概略評価による治水対策案の抽出について

【関係河川使用者等からいただいた意見を参考とした追加検討】

概略評価による治水対策案の抽出結果

治水対策案1 ダムの有効活用(丸山ダム:発電容量買い上げ+利水ダム:かさ上げ及び発電容量買い上げ)

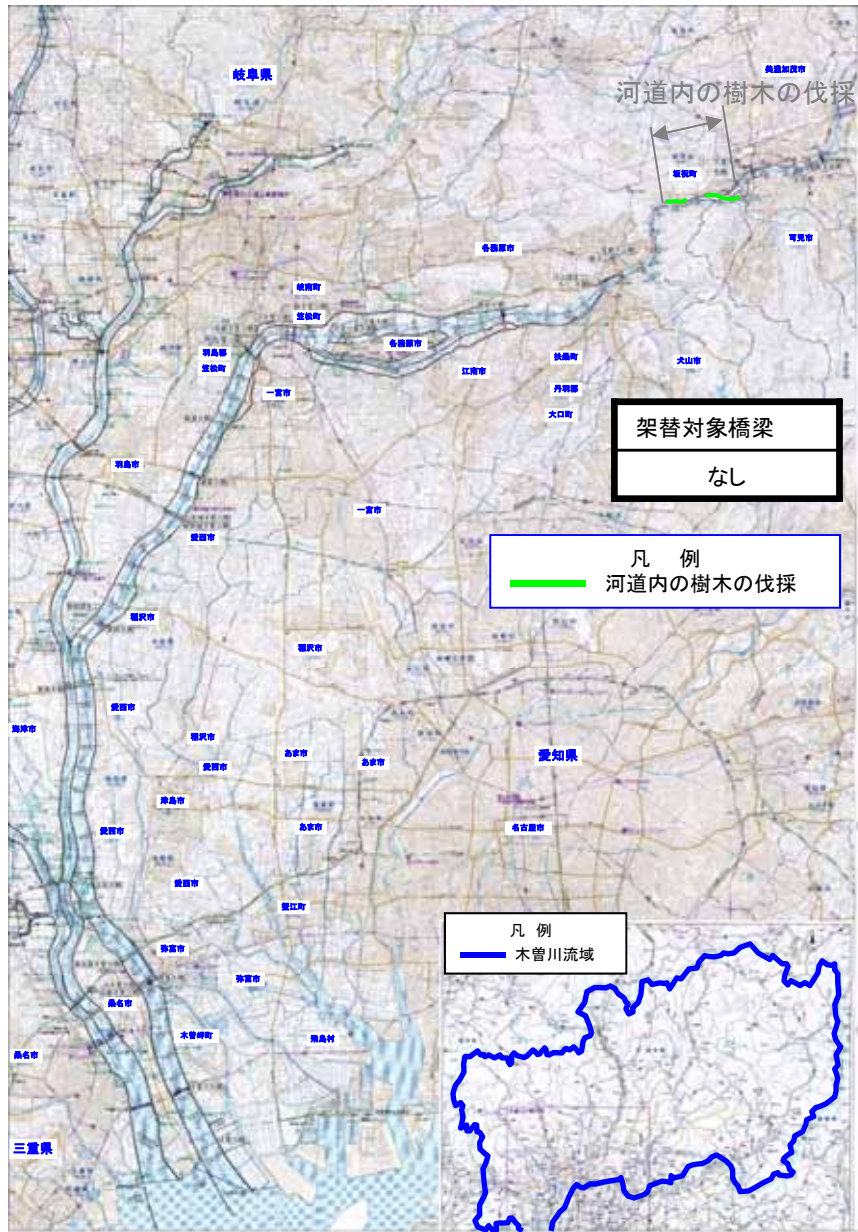
- ・「現在、東日本の大震災により原発が取りざたされており、その中で水力発電の電力を取り上げるといのは、如何なものか」「再開発の新丸山ダムの代わりに再開発ダムを検討するのは意味がない」などの意見を頂いた。

- ・「電力事情が厳しい現在、発電容量の買い上げなど非現実的」などの意見を頂いた。

- ・「貴重な既設水力発電所の容量買い上げは、社会的責任の観点からも容認できない」、「発電専用利水ダムのかさ上げによる代替案は発電設備ならびに発生電力などへの影響が懸念され、さらに治水容量が付加されることによるダムの管理・運用等においても様々な問題が考えられることから、容易に容認できるものではない」との意見を頂いた。

■施設の管理者である発電事業者からいただいたご意見を踏まえ、ダムの有効活用(発電容量の買い上げ、ダムのかさ上げ)を含む対策案1、対策案12については、概略評価により実現性の観点から抽出しない。

治水対策案7 河道の掘削＋河道内の樹木の伐採

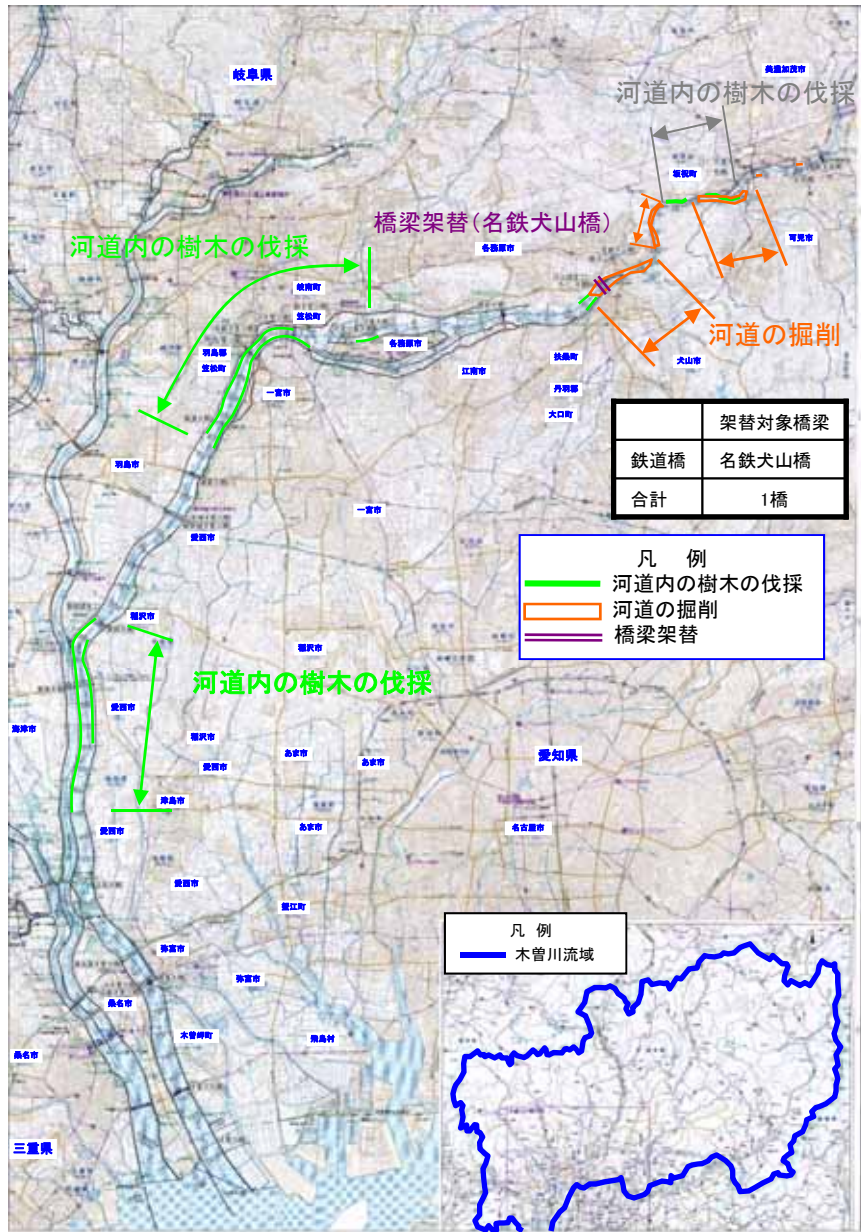
- ・「木曾川は、国定公園になっており、また、日本ライン下りの資源である渓谷美を壊すような掘削は、市民の誇りと観光資源をつぶすものであり、容認できない」などの意見を頂いた。

- ・「貴重な観光、景観資源を消滅させる」「名勝地の保全の観点等から不適當」などの意見を頂いた。

治水対策案7' 河道の掘削＋堤防のかさ上げ＋河道内の樹木の伐採

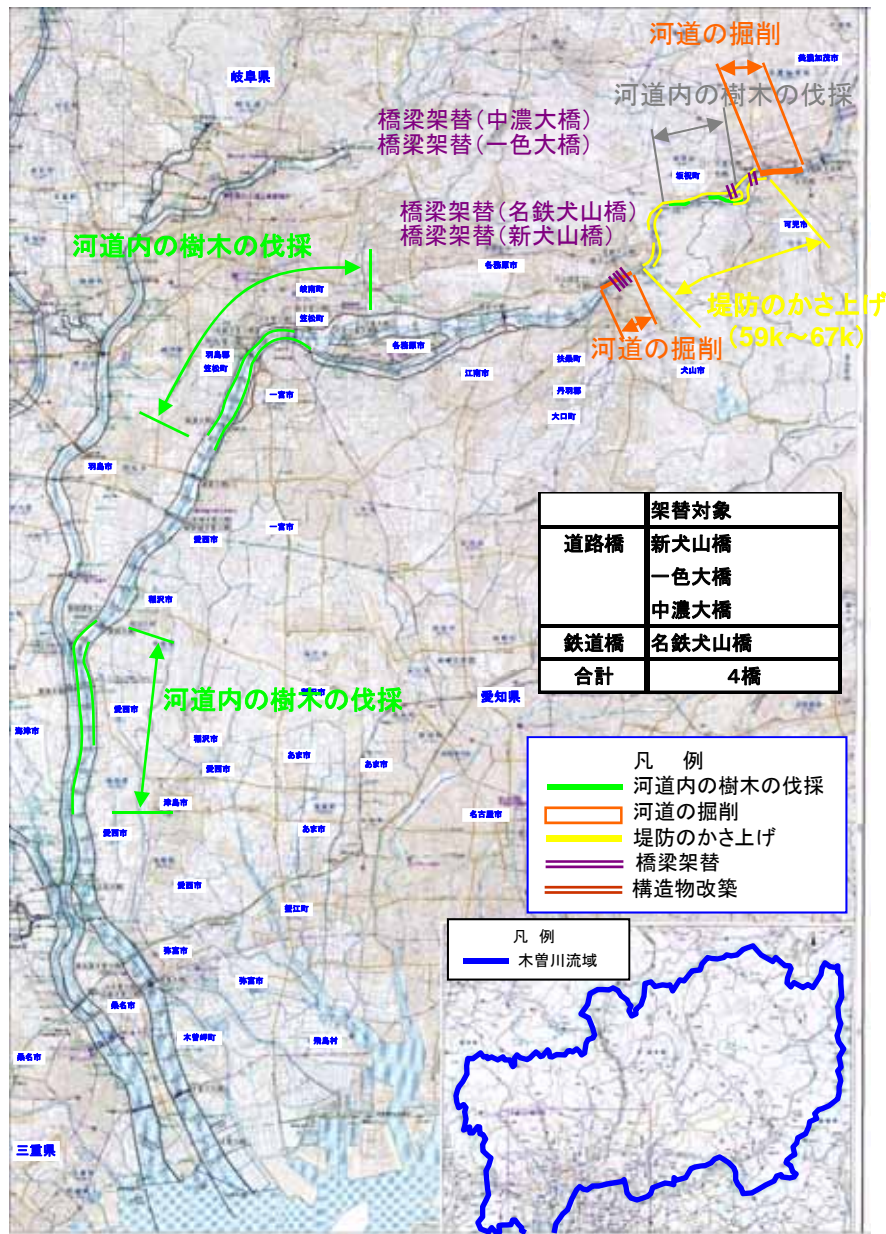
- ・「日本ラインの区間について全て掘削する案は容認できない」
- ・「掘削を最低限として案を立案すべき」「堤防の隣接地には中山道太田宿の街なみや国指定の重要文化財「旧太田脇本陣林家住宅」等が現存している。堤防嵩上げとなると、これらの美濃加茂市を代表する景観が壊されることになり美濃加茂市としては反対である」「今時点で相当高い堤防がある中、さらにそれを上げる案は、危険性が非常に高くなるためあり得ない」などの意見を頂いた。

治水対策案12 ダムの有効活用(丸山ダム:発電容量買い上げ)+河道の掘削+河道内の樹木の伐採

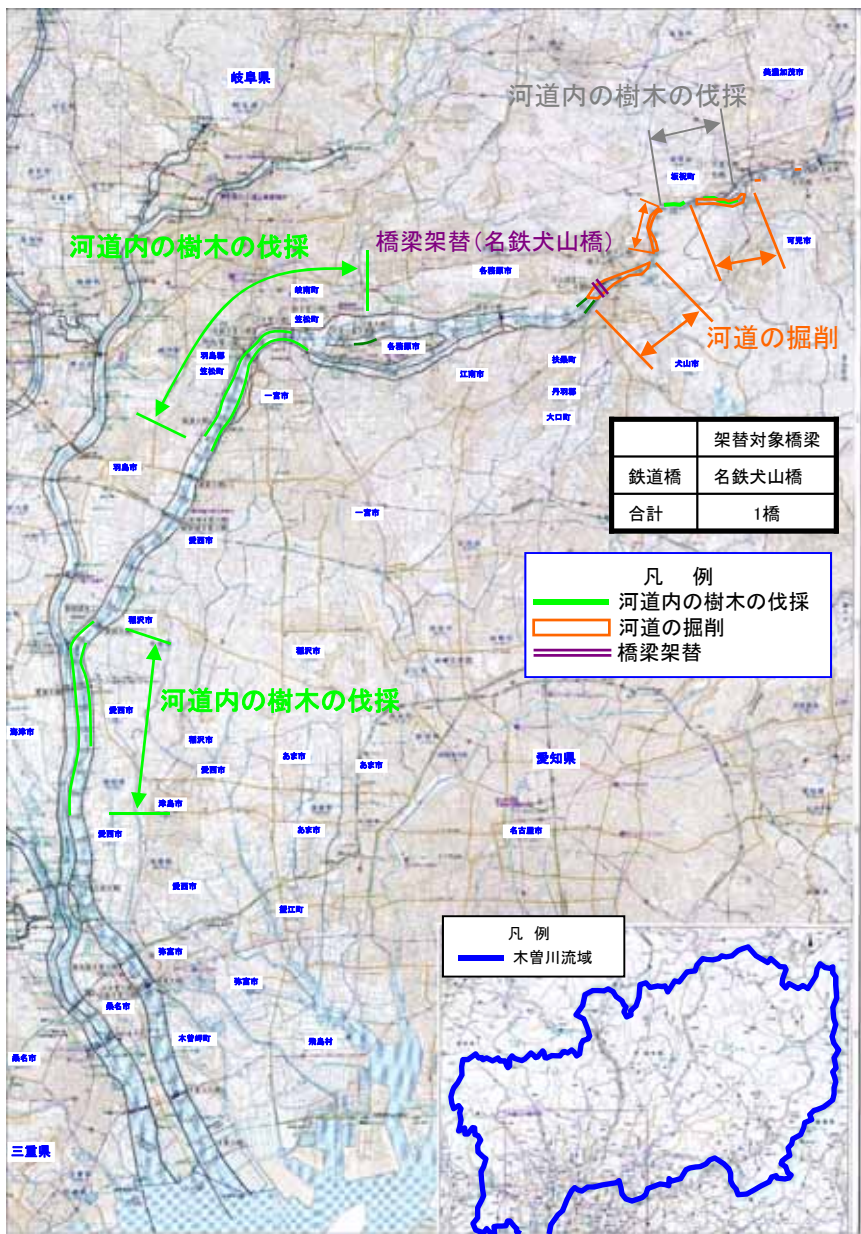
- ・「木曾川は、国定公園になっており、また、日本ライン下りの資源である渓谷美を壊すような掘削は、市民の誇りと観光資源をつぶすものであり、容認できない」などの意見を頂いた。

- ・「発電は今後もますます必要であり、又上流部の渓谷美がそこなわれる」などの意見を頂いた。

- ・「貴重な既設水力発電所の容量買い上げは、社会的責任の観点からも容認できない」などの意見を頂いた。

治水対策案14 調節池(三派川)＋河道の掘削＋河道内の樹木の伐採

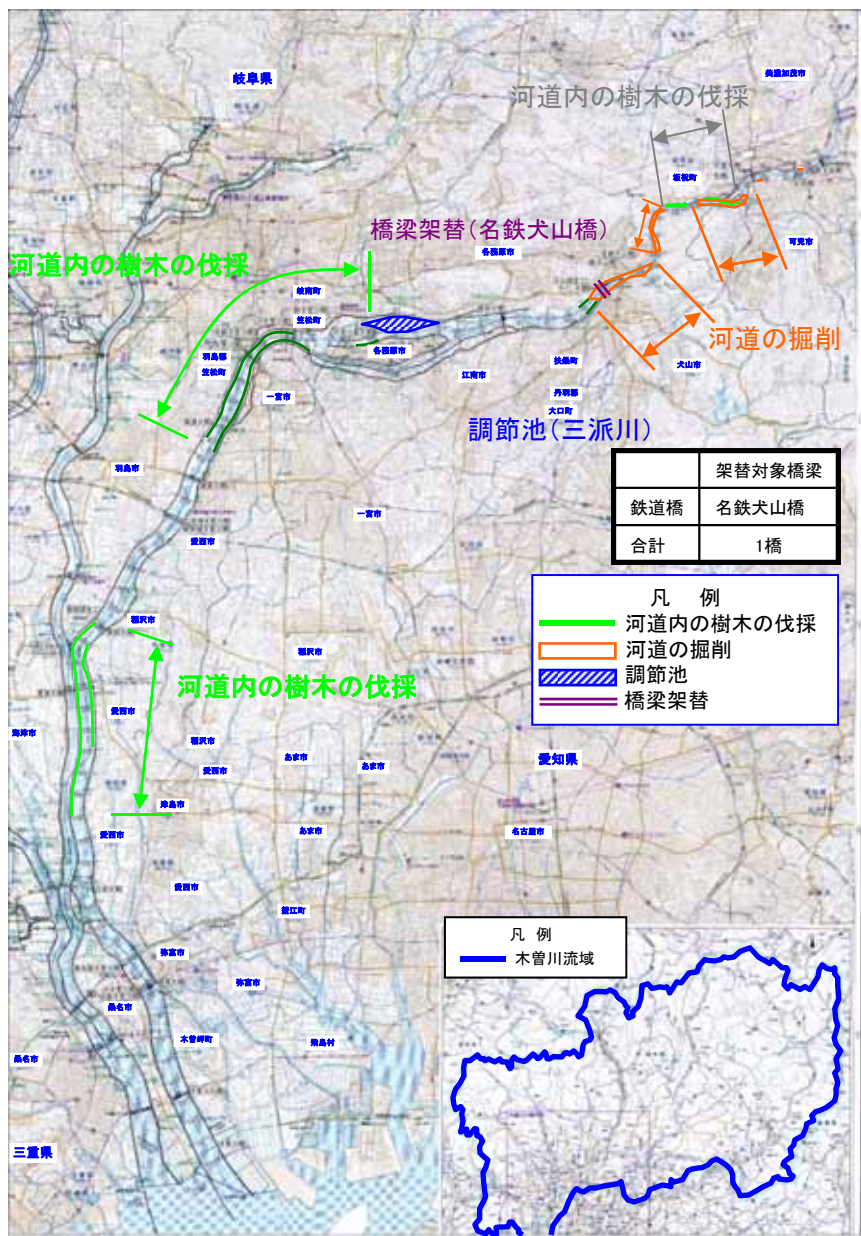
- ・名勝木曾川、飛騨木曾川国定公園、日本ラインの渓谷美を形成する奇岩及び狭窄部である鵜沼城跡の岩盤を掘削する。
 - ・名勝木曾川、飛騨木曾川国定公園内の改変行為について協議が必要である。
 - ・橋梁管理者等の関係者との調整が必要である。
 - ・膨大な残土の処理が必要となる。
- ◇検討の場・幹事会で頂いたご意見の例
- ・「木曾川は、国定公園になっており、また、日本ライン下りの資源である渓谷美を壊すような掘削は、市民の誇りと観光資源をつぶすものであり、容認できない」などの意見を頂いた。
- ◇パブリックコメントで頂いたご意見の例
- ・「最も治水対策を必要とする美濃加茂、坂祝地域には効果はありません」、「貴重な観光、景観資源を消滅させる」「名勝地の保全の観点等から不相当」などの意見を頂いた。

治水対策案15 放水路(上流区間)＋河道内の樹木の伐採

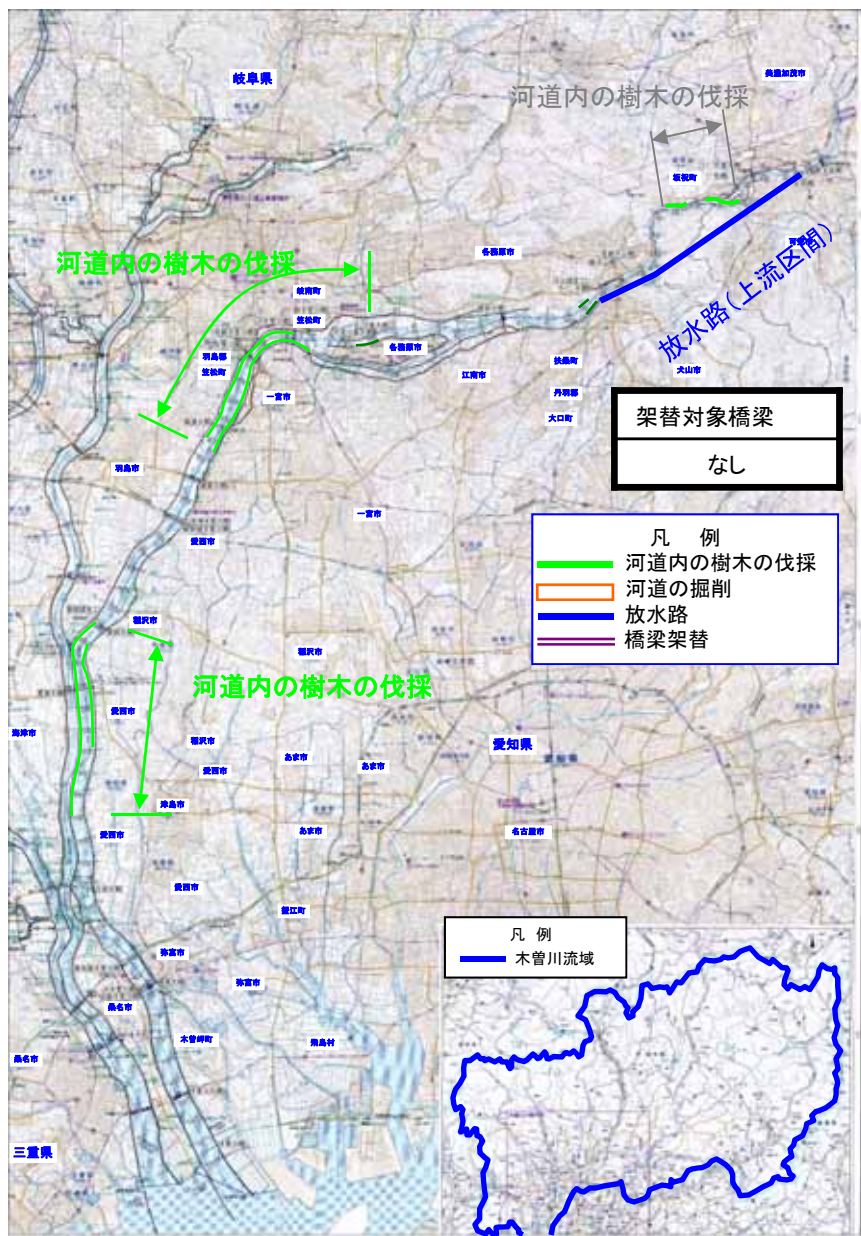
- ・土地所有者との協議が必要となる。
- ・膨大な残土の処理が必要となる。
- ◇検討の場・幹事会で頂いたご意見の例
 - ・「工費から見ても難しいのではないか」などの意見を頂いた。
- ◇パブリックコメントで頂いたご意見の例
 - ・「上流では約10km、内径約10m、20条のトンネル掘削、このような案は方策として、配置、施工、維持管理などの点においても非現実的ではないか」などの意見を頂いた。

治水対策案17 雨水貯留施設＋雨水浸透施設＋河道の掘削＋河道内の樹木の伐採

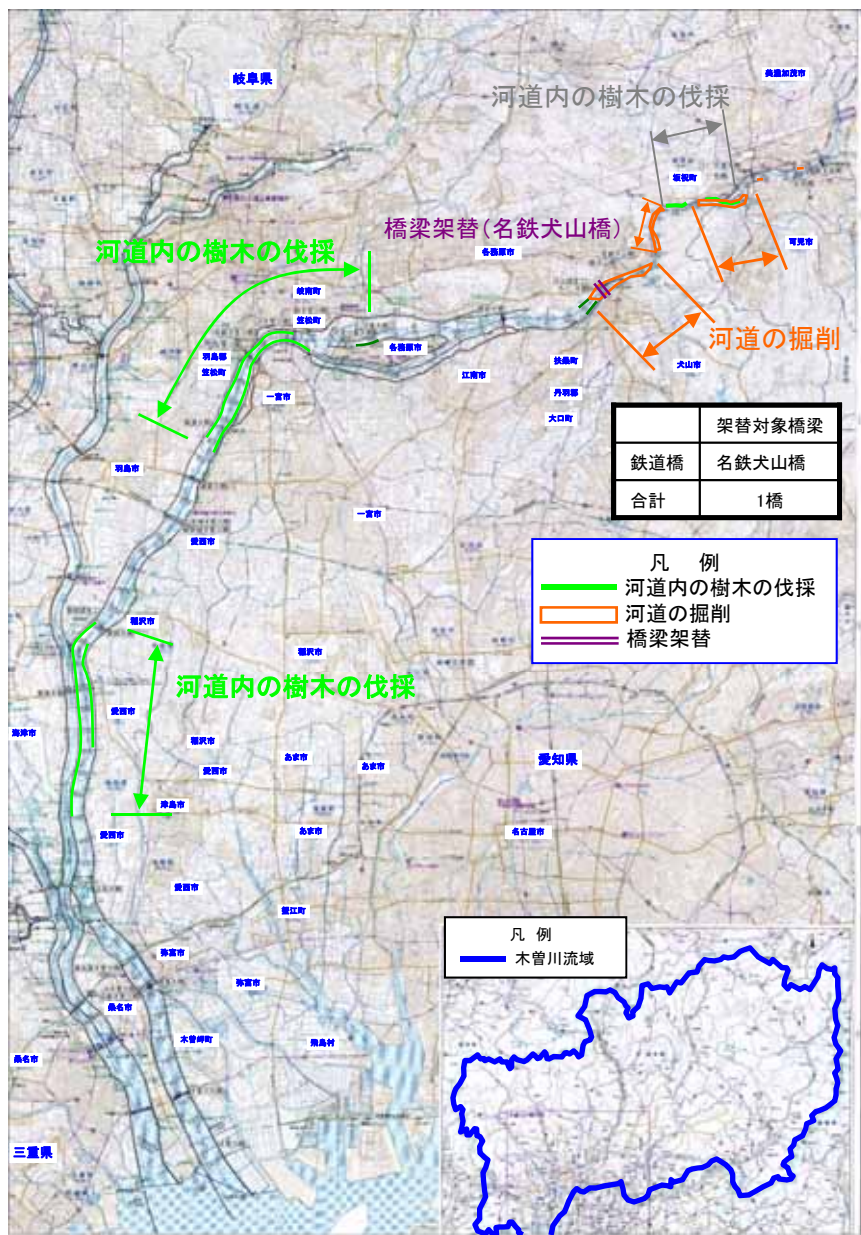
- ・「木曾川は、国定公園になっており、また、日本ライン下りの資源である渓谷美を壊すような掘削は、市民の誇りと観光資源をつぶすものであり、容認できない」などの意見を頂いた。

- ・「貯留等の施設設置がよく理解できない、又上流部の渓谷美がそこなわれる」、「貴重な観光、景観資源を消滅させる」「名勝地の保全の観点等から不适当」などの意見を頂いた。
